改善箇所説明図

改善措置の内容

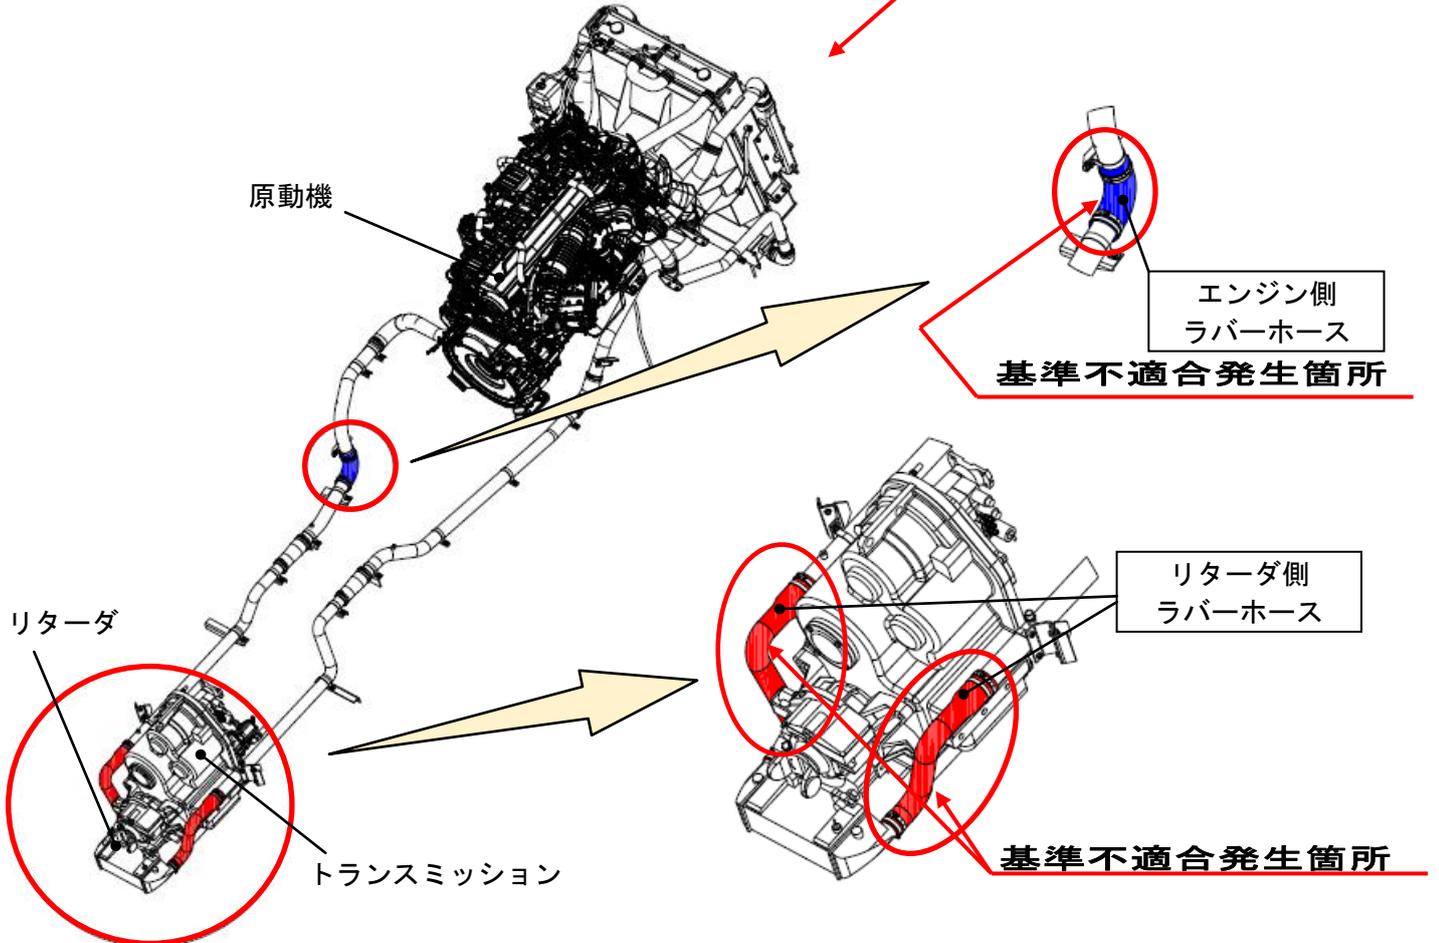
原動機冷却装置において、リターダ冷却装置のラバーホースの強度が不足しているため、当該ラバーホースが破裂するものがある。そのため、そのまま使用を続けると、ラバーホースから冷却水が漏れて、最悪の場合、エンジンが停止し走行不能になるおそれがある。

- ①リターダ側及びエンジン側ラバーホースを対策品に交換する。
- ②エンジン側ラバーホースを対策品に交換する。

注：□は、交換する部品を示す。

識別：作業完了車には、所定の位置に白色マーキングを施す。

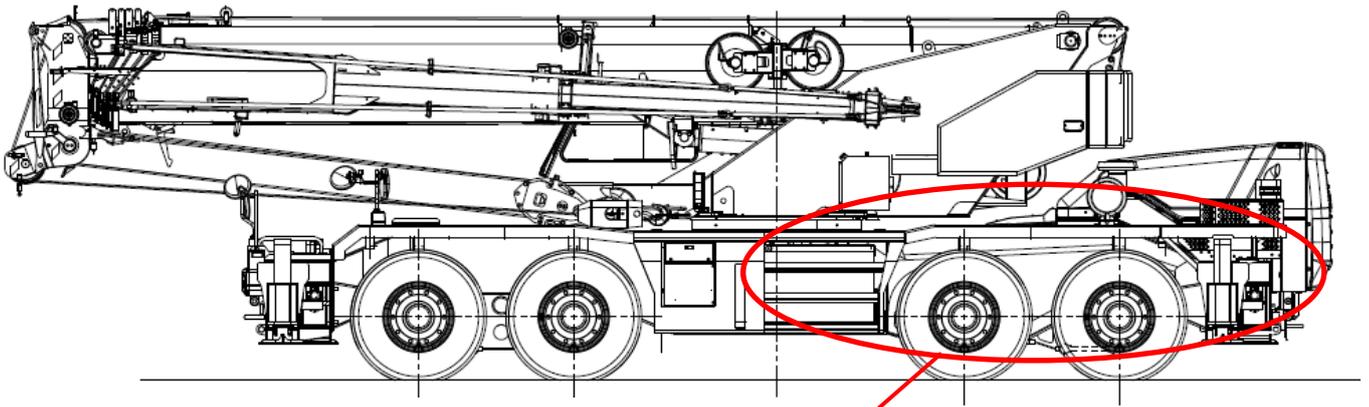
リターダ側マーキング位置

エンジン側マーキング位置

白色マーキング位置：
車両下面側、リターダポ
ートよりの曲げ部外側

白色マーキング位置：
車両上面側、曲げ部内側
